Deliberação CBH-AT nº 192 de 05 de dezembro de 2024

Aprova o Parecer Técnico referente ao Condomínio Logístico Prologis Cajamar 4, no município de Cajamar.

Parecer Técnico sobre o EIA/RIMA referente ao empreendimento Centro Logístico Prologis Cajamar 4

Figura 3 - Mapa de Fragilidade Ambiental AID

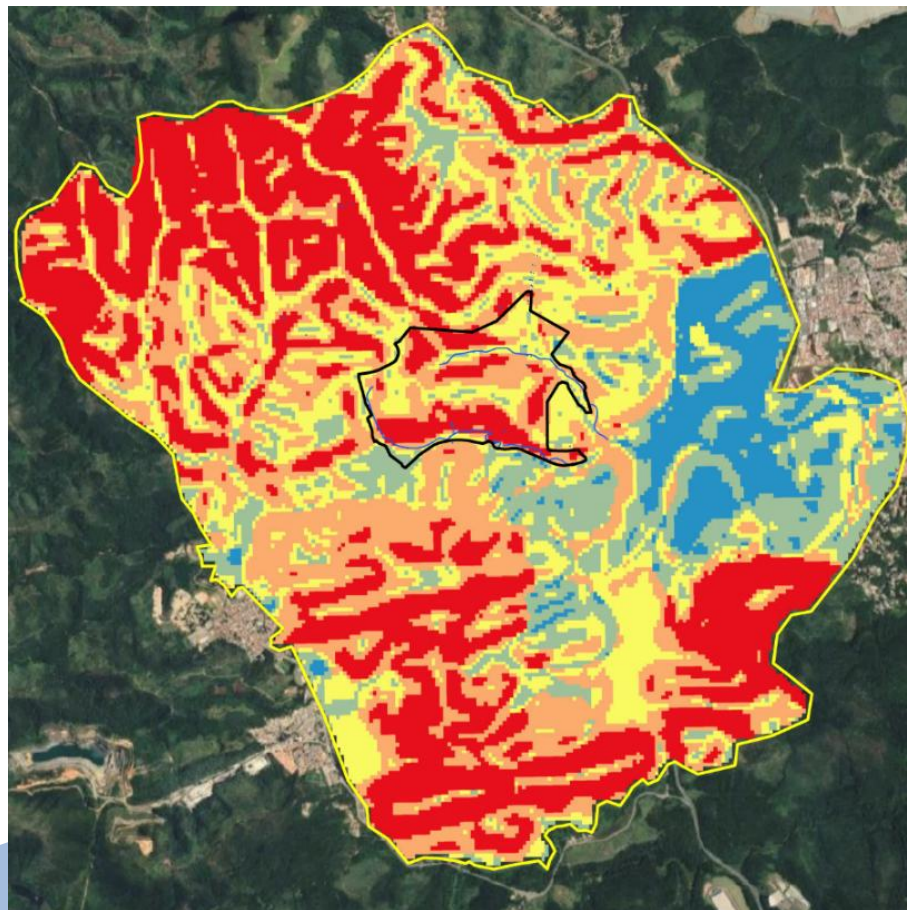
Como também será retomado adiante, o próprio material apresentado indica a fragilidade ambiental da região dentro dos limites da APA Cajamar. A Figura 3, Mapa de Fragilidade da AID, mostra a ocorrência significativa de áreas de grau muito alto de fragilidade ambiental na ADA, sem que tenham sido apresentadas alternativas locais ao diagnóstico realizado. É lícito destacar que a Prologis possui outros 3 empreendimentos logísticos no município de Cajamar, os quais estão em áreas de baixa, média e alta fragilidade, sendo este o primeiro em área de fragilidade muito alta (MPSP, Informativo Técnico nº 14473218, p. 3).

Figura 7 - Localização dos pontos de sondagens

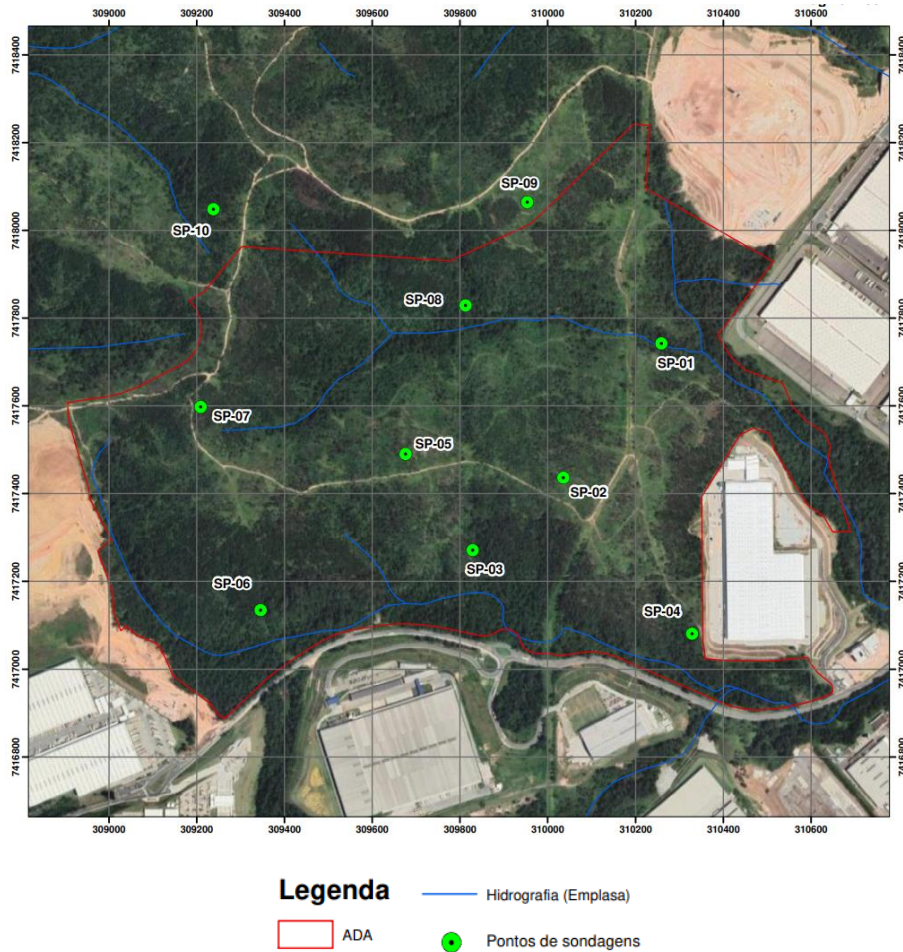
O EIA/RIMA indica a localização dos 10 pontos de sondagem na ADA e seu entorno imediato. Os pontos de sondagem SP3 e SP6 são os pontos mais próximos da nascente e do corpo hídrico presentes na porção central da gleba, anotados na Carta Emplasa e nos diversos documentos que compõem o EIA, mas não há indicação de ponto de sondagem onde a nascente é registrada (Figura 7).

Recomenda-se a elaboração de mapa potenciométrico para completo entendimento das dinâmicas hídricas subsuperficiais, bem como a solicitação de atualização da Carta Emplasa ao órgão responsável, Instituto Geográfico e Cartográfico, IGC-SP. Destaca-se que a atualização do documento, significará reconhecimento oficial e público das caracterizações dos corpos hídricos apresentadas pelo Estudo Hidrológico elaborado, servindo, também, a estudos e análises futuros.

Figura 8 - Mapa de Restrições

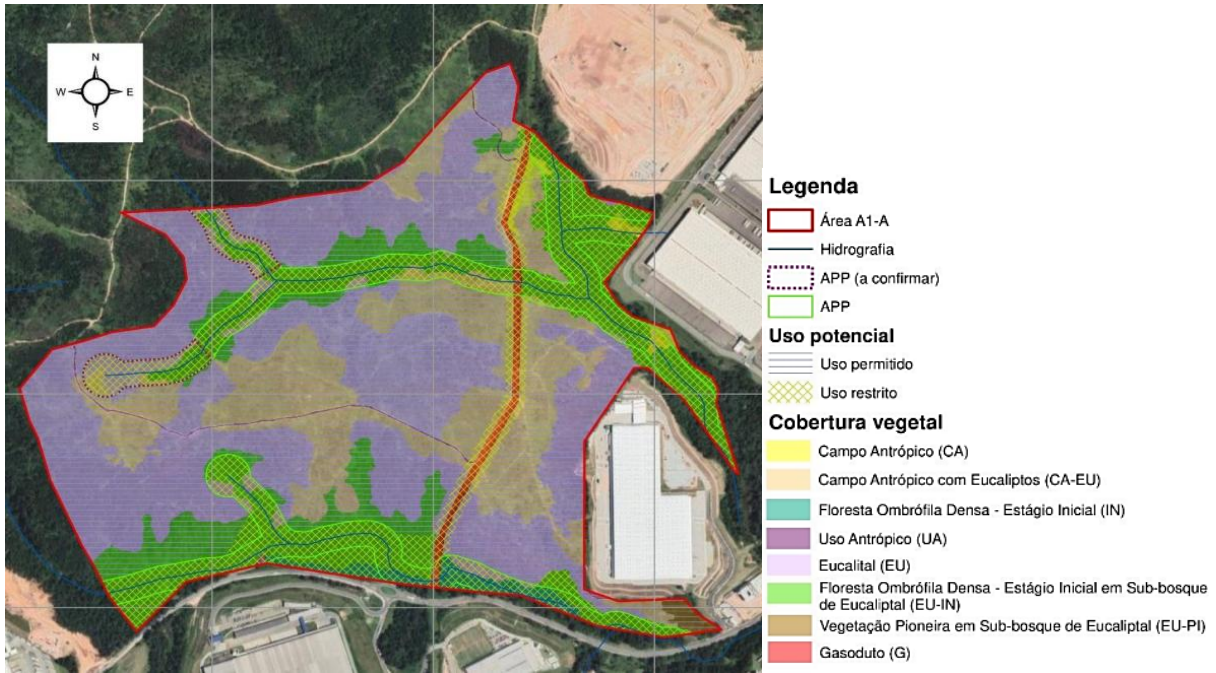
Destaca-se que o Mapa de Restrições (Figura 8) apresentado indica a presença de nascentes e corpos hídricos que impediriam a solução de implantação indicada no mesmo material (ver páginas 78 e 79 EIA). O Croqui Simplificado de Implantação (Figura 9), que procura justificar a solução adotada não representa o registro dos corpos hídricos e respectivas áreas de preservação permanente anotadas no Mapa de Restrições.

O Mapa de restrições identifica a ocorrência significativa de áreas de grau alto de fragilidade ambiental na ADA, sem que tenham sido apresentadas alternativas locacionais ao diagnóstico realizado e que tivessem menor impacto em áreas identificadas com alto grau de fragilidade.

Figura 9 – Croqui Simplificado da Implantação

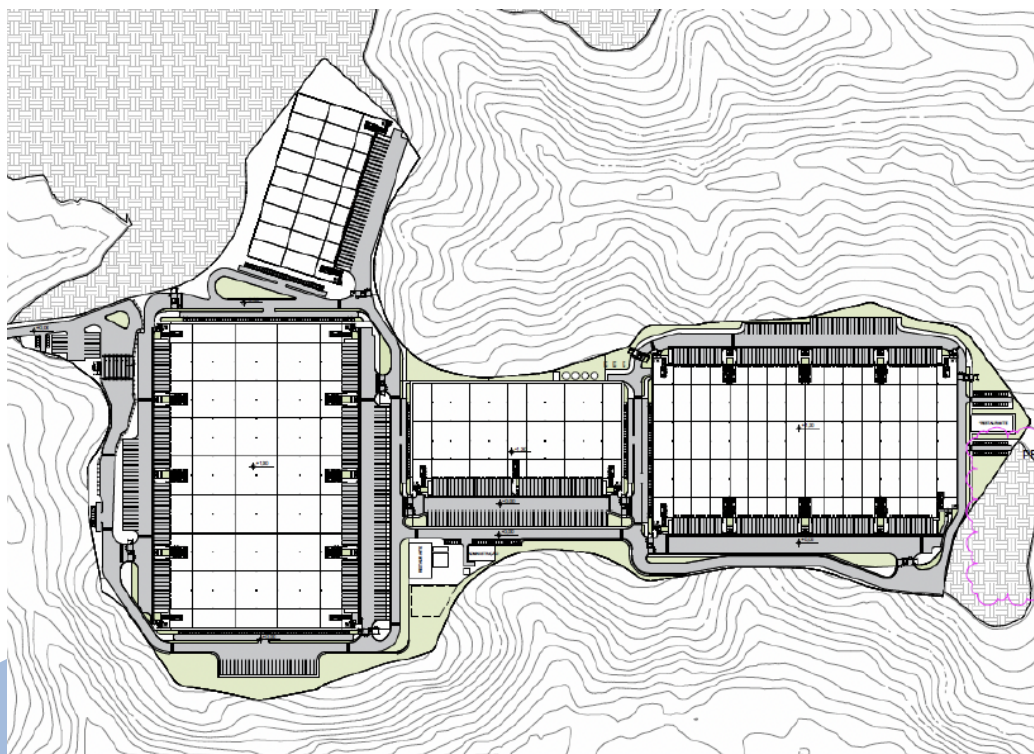
O processo para licenciamento ambiental do empreendimento tem demandado atualizações na documentação e nas informações disponibilizadas. Em que pese a apresentação posterior do Estudo e Levantamento Hidrológico da área de interesse (retomado adiante), para a caracterização ou descaracterização dos corpos hídricos presentes na gleba, o material apresentado no EIA é incompatível entre si, como as 2 imagens acima atestam. Na forma como está apresentado no EIA, o Croqui Simplificado de Implantação deveria ser uma resposta precisa ao Mapa de Restrições, o que não se confirma.

Figura 11 - Bacias de Contribuição pós empreendimento

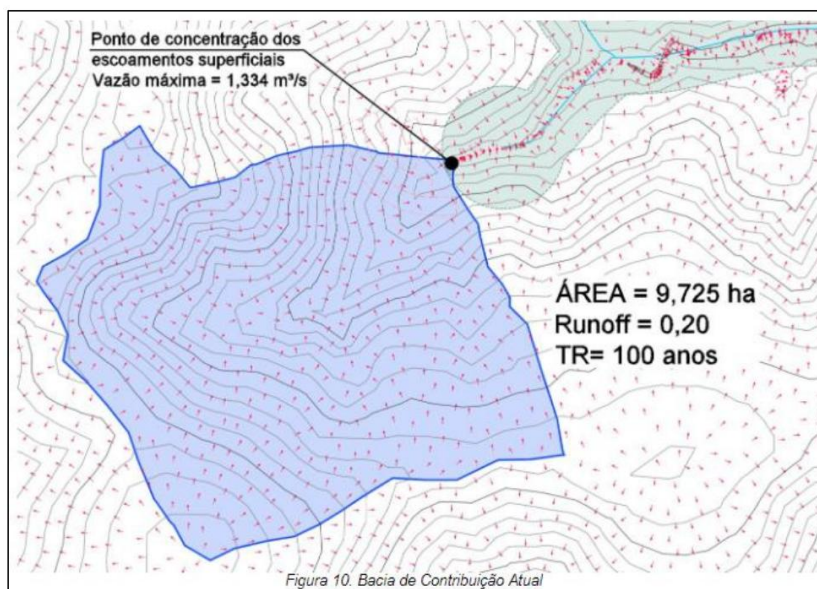
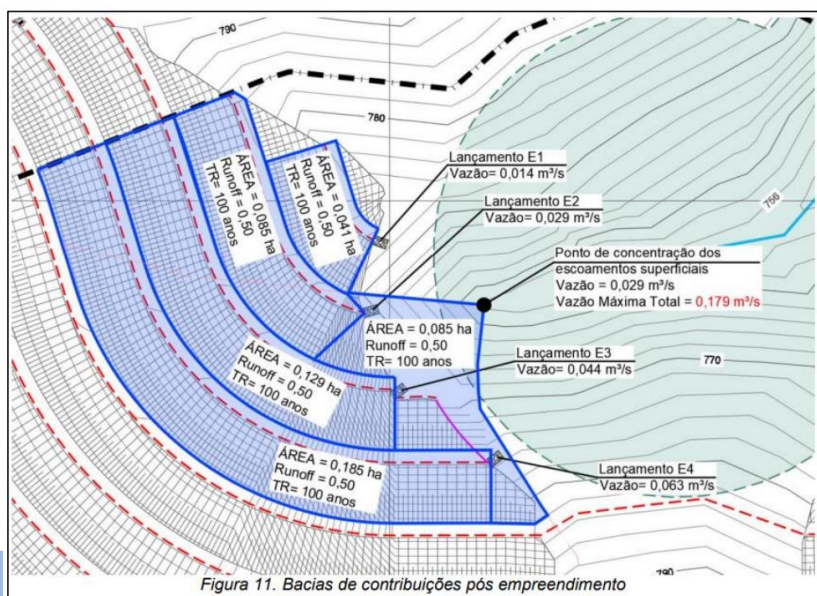
Conforme mostram a Figura 10 e Figura 11 abaixo, foi demonstrado que a vazão máxima de lançamento após a implantação do empreendimento (0,179 m³/s) será menor que a vazão atual (1,334 m³/s) com a topografia natural do terreno.

Entretanto, deve-se destacar que o empreendimento propõe a alteração significativa do perfil topográfico e das condições geomorfológicas existentes. Embora o dimensionamento das vazões pré e pós empreendimento siga os parâmetros técnicos consagrados, sua interferência e o efeito cumulativo de interferências vizinhas alteram as condições ambientais, os ciclos hidrológicos e os serviços ecossistêmicos anteriores à sua implantação.

Figura 12 - Trecho Planta de Drenagem 06/06

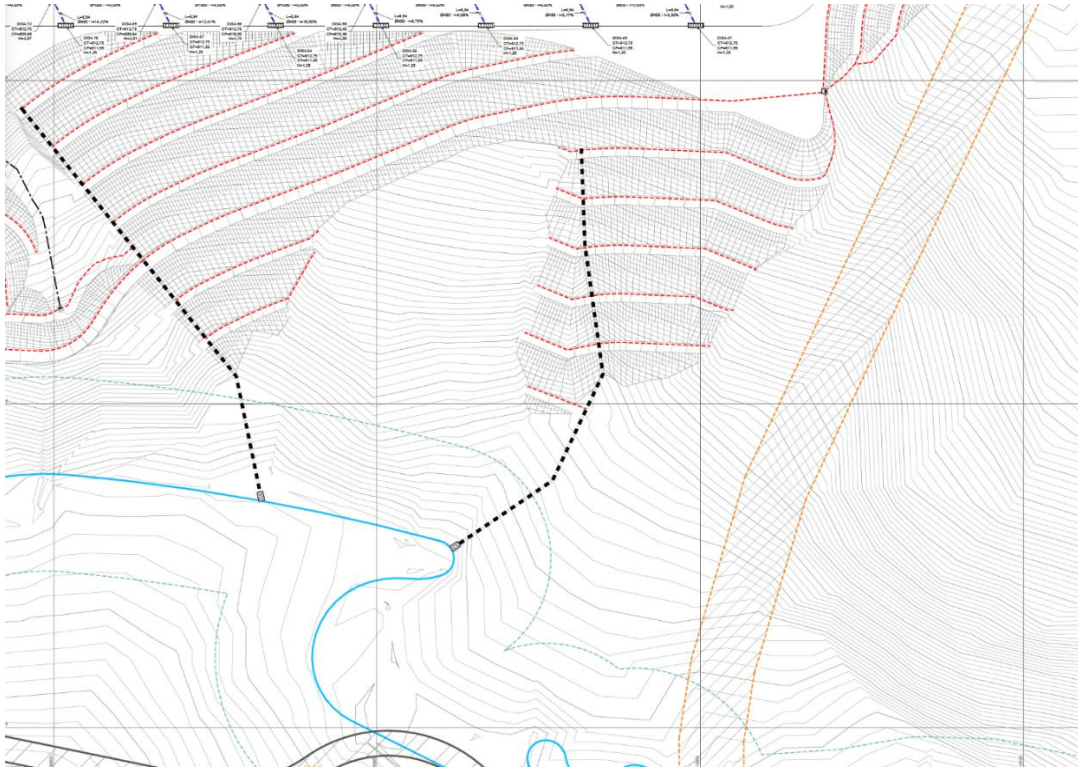
O projeto de drenagem pluvial, com data de abril/2024, apresenta 6 plantas com a setorização da implantação do empreendimento e dispositivos de drenagem. Nesse projeto identificam-se 19 pontos de lançamento de drenagem nos corpos hídricos através de dissipadores de energia, situados na extremidade a jusante das escadas hidráulicas. Nas folhas 04/06 e 05/06, a escada hidráulica localizada abaixo da boca de lobo dupla com grelha DIS 2.21, não é apresentada por inteiro, não sendo possível verificar a localização completa do dispositivo e de seu dissipador de energia.

Para além da falha de representação no material apresentado, destaca-se a recorrência de pontos de lançamento de drenagem nos corpos d'água, incluindo trechos a montante, muito próximos dos pontos que foram identificados como nascentes no Estudo Hidrológico apresentado em complementação ao EIA/RIMA. Considera-se que os pontos de lançamento nos corpos hídricos causarão significativo impacto no regime hidrológico, sobretudo, no que se refere à qualidade das águas que serão encaminhadas. Por isso, recomenda-se o tratamento e a filtragem de modo a garantir a qualidade da água e o não comprometimento dos recursos hídricos superficiais da gleba.

O empreendedor alega seguidas diligências em campo para levantamento, estudos técnicos e caracterização/descaracterização dos corpos hídricos existentes na gleba. Este parecer recomenda a checagem na precisão da localização e registro dos corpos hídricos, em especial no trecho registrado na imagem abaixo, extraída do documento 0000-006/Planta de Drenagem 06/06 (Figura 12). No caso de o eixo do corpo hídrico corresponder ao representado na porção central da imagem, deve-se verificar a adequação da localização do dissipador proposto, junto ao cotovelo do corpo hídrico; em geral, essas feições são mais suscetíveis a alterações hidrológicas e topográficas, o que provavelmente seria agravado pelo contínuo lançamento em ponto

O Projeto de Drenagem não demonstra o impacto da interferência no regime hídrico dos corpos existentes, em especial a jusante dos pontos de lançamento. Como já destacado, embora as vazões sejam atendidas, o empreendedor demonstrou soluções quantitativas e não qualitativas sobre o regime hidráulico-hidroológico. Os detalhes dos dispositivos de lançamento são típicos e genéricos, não adequados a cada situação – diversa – onde estão indicados. Recomenda-se maior detalhamento e precisão na caracterização do corpo hídrico destino de lançamento, incluindo a seção e a situação (nível, geometria e implantação) dos respectivos dispositivos projetados.

- 7.11 Reavaliar solução de lançamento da drenagem pluvial nos diversos pontos sobre os corpos hídricos mapeados, de modo a salvaguardar as condições mínimas ambientais a montante. Apresentar estudos e detalhamento que atestem a não interferência dos lançamentos revisados no regime dos corpos hídricos identificados.
